## SOLICITUD DE EVALUACIÓN DE IMPACTO AMBIENTAL

**HONORABLE  
MINISTRO  
MINISTERIO DE AMBIENTE**

Nº de expediente: **DEIA-II-F-145-2019**

PLANTA GENERAL  
ESCALA 1 : 600

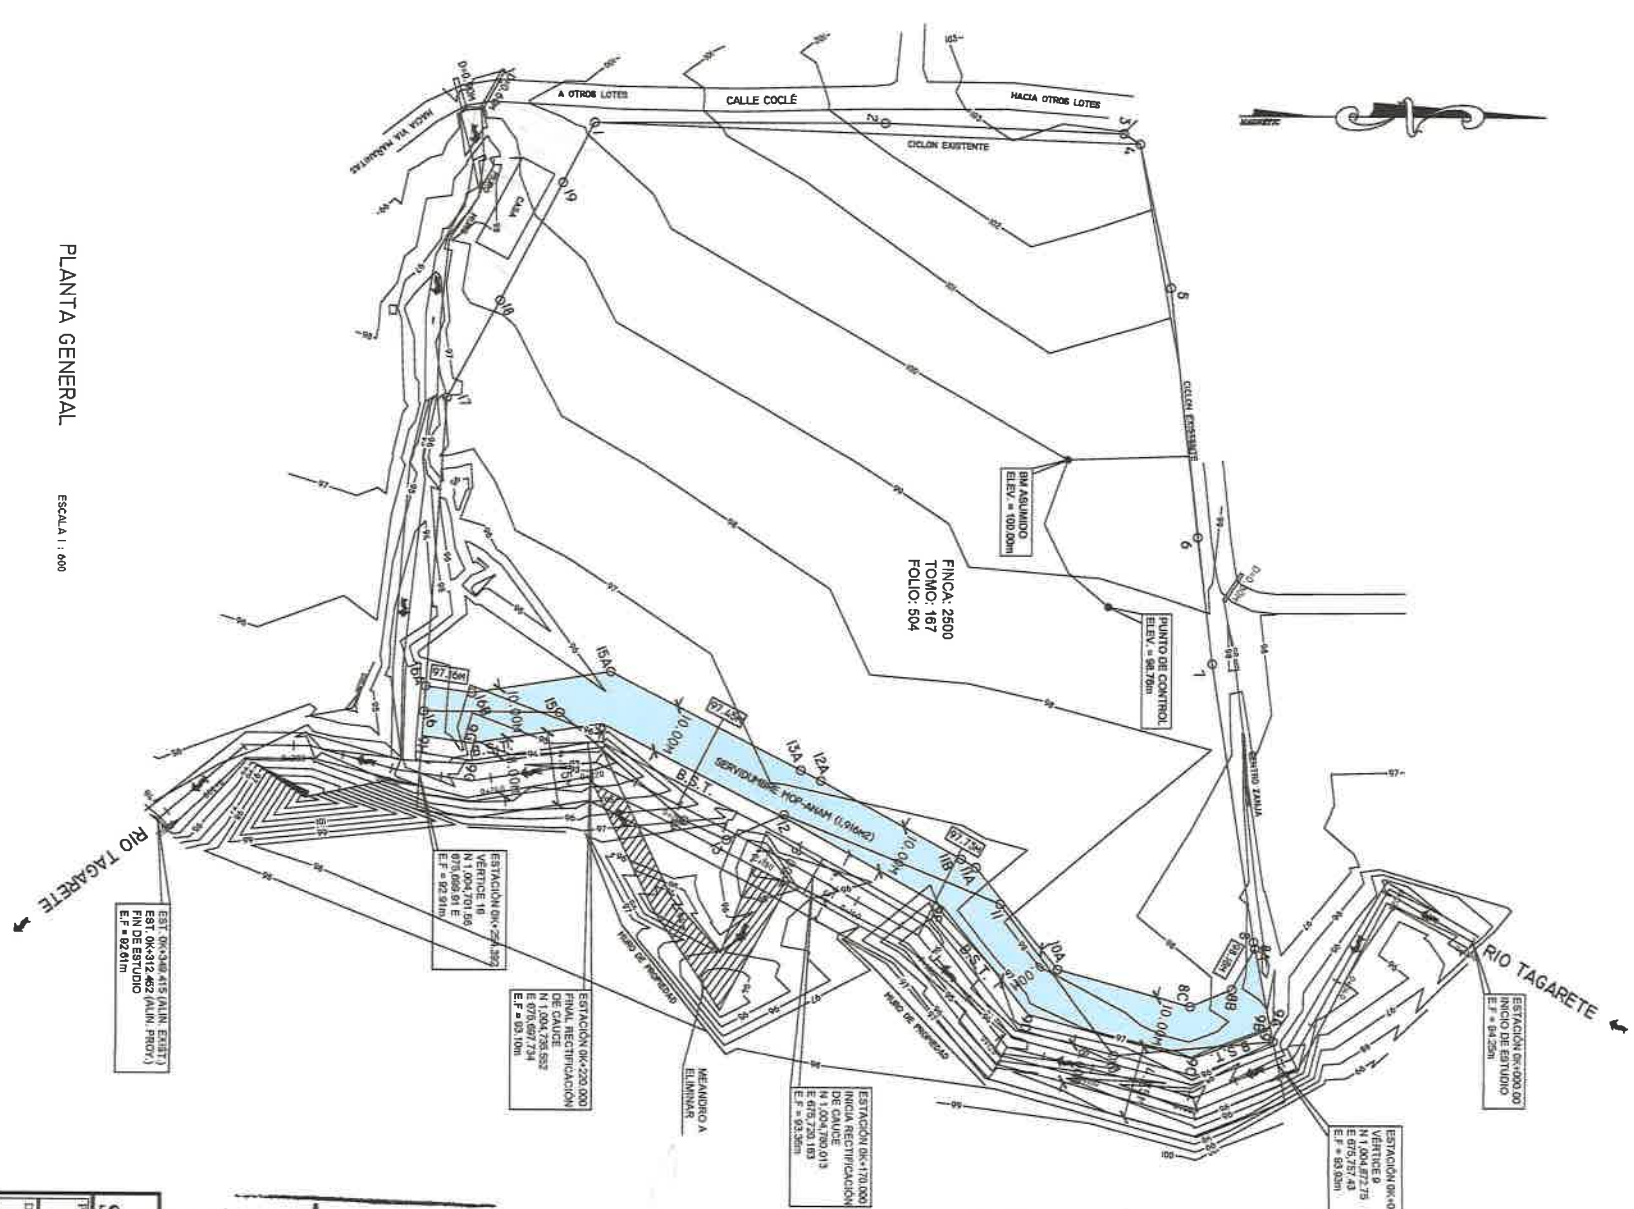
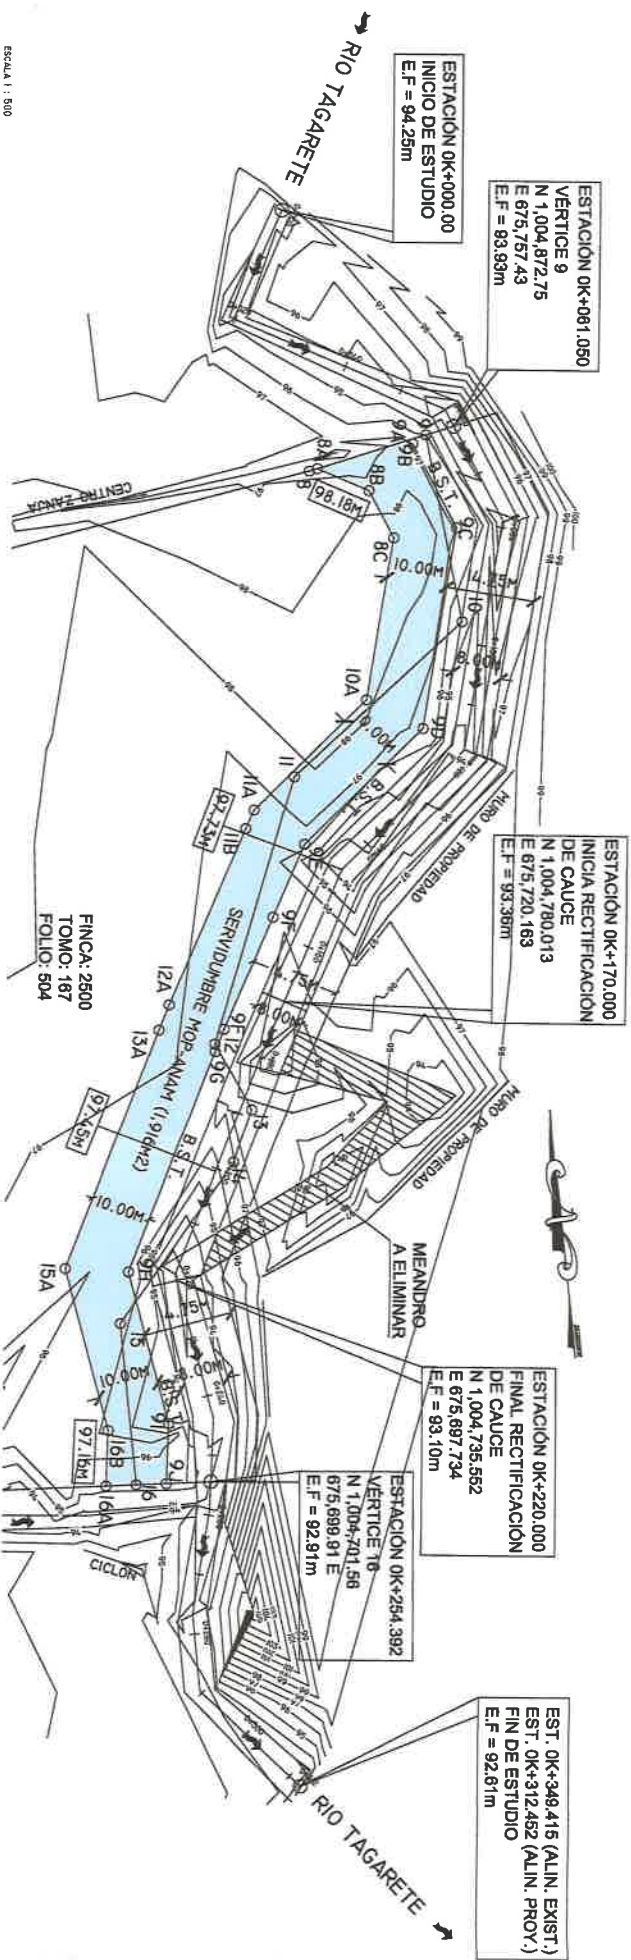
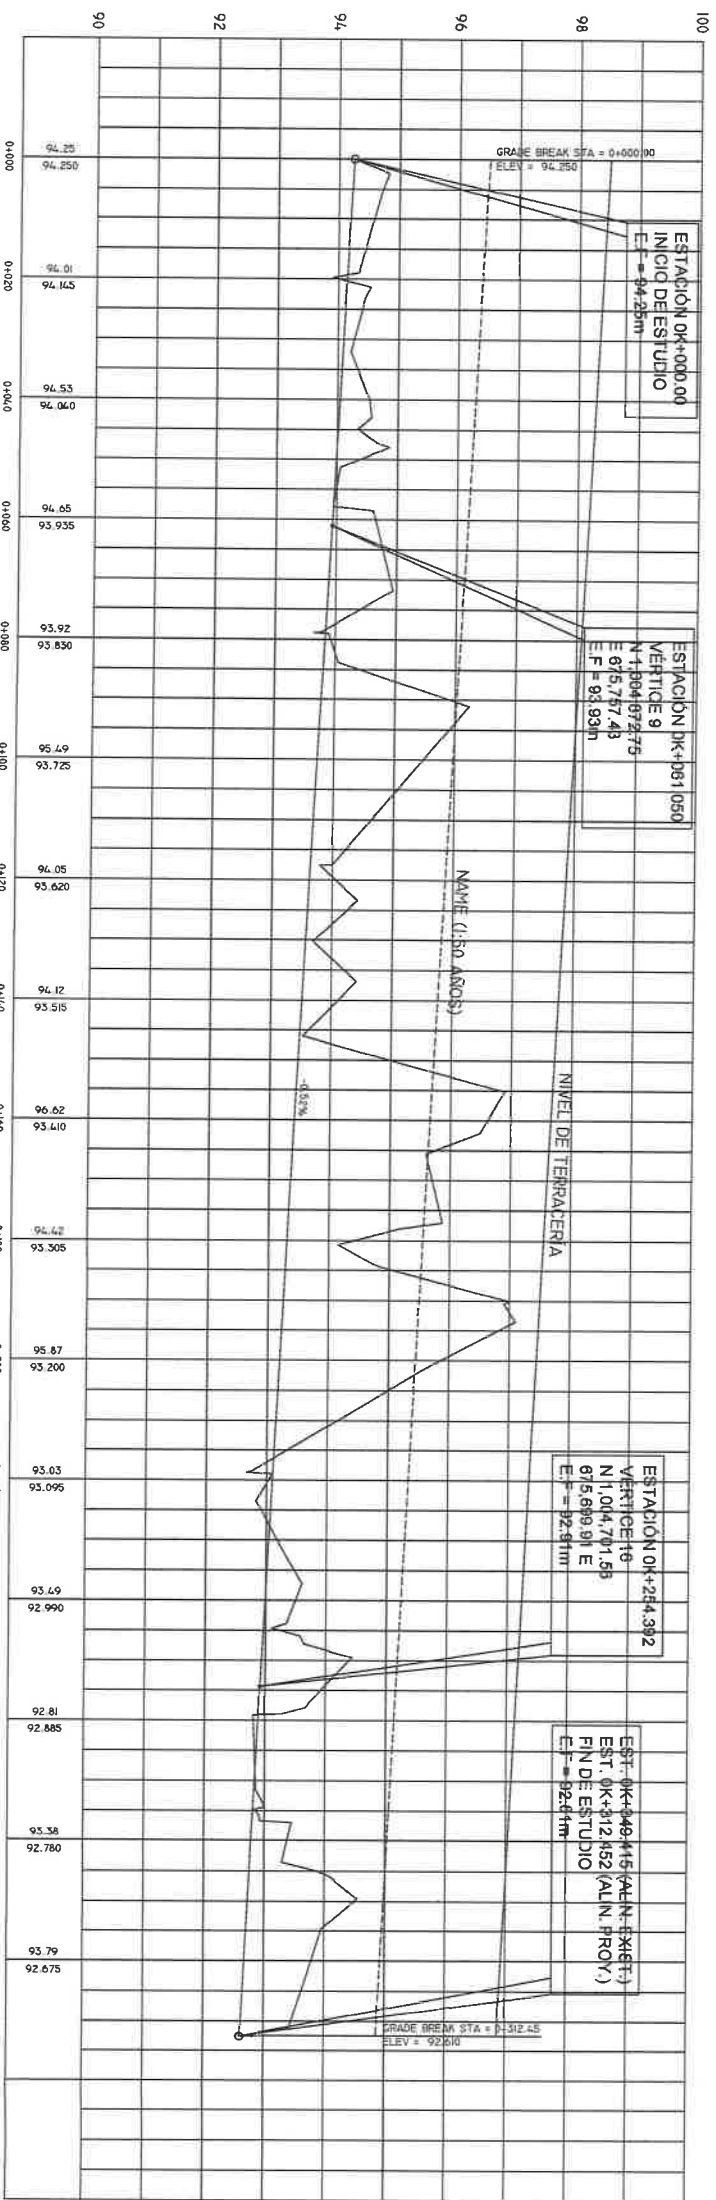
- ✓ e) Presentar las medidas de mitigación a implementar para evitar afectaciones al mismo.
  - ✓ f) Presentar mapa o plano con planicie de inundación del río Tagarete (con y sin proyecto) con el fin de visualizar el comportamiento del río con la rectificación y si esto tendría consecuencias en el área de influencia del proyecto.

- **Al subpunto (f)**, la cual hacía referencia a mapa o plano con planicie de inundación del río Tagarete, para verificar el comportamiento del río, en la foja 98 del expediente administrativo, en el Estudio hidrológico, en el Plano 1/5, está la referencia sin el proyecto (los trabajos sobre el cauce del Río Tagarete). Cabe destacar que el área inundable cubre parte del terreno de la finca en este momento, en función de que se sale de su cauce natural producto de:

Anexo N°1, hoja de plano "INFR/01" y hoja "Diagrama de Ubicación de la PTAR y Punto de Descarga del Proyecto PH Hacienda del Este"

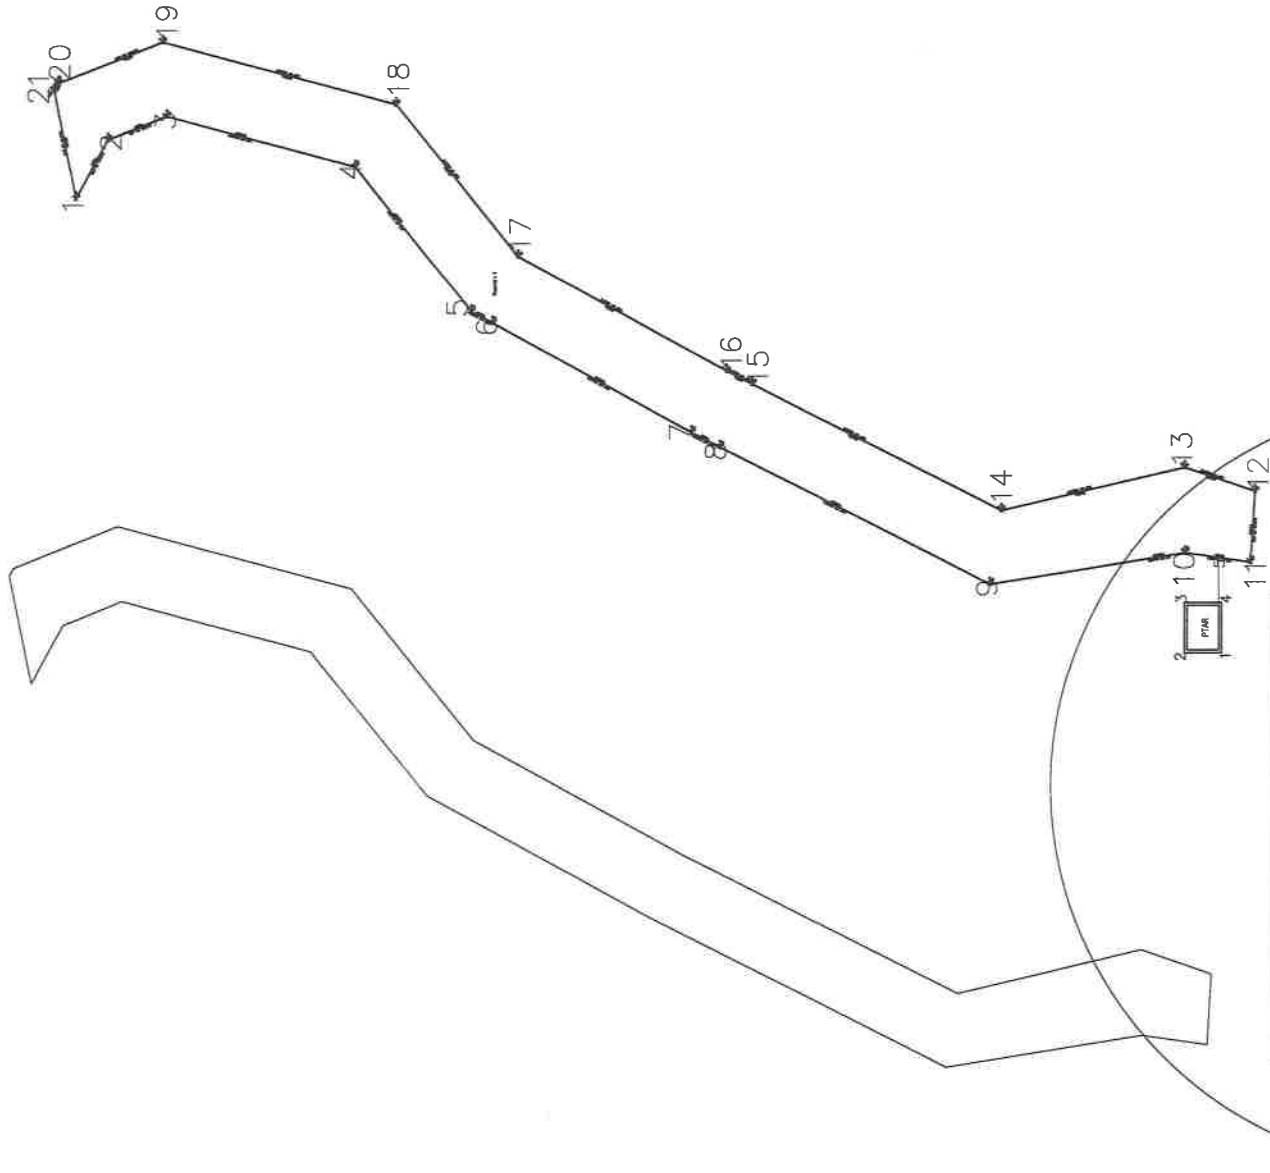
Ampliar sobre el tipo de planta tratamiento de agua residuales que van a instalar, y cálculos técnicos de la planta.
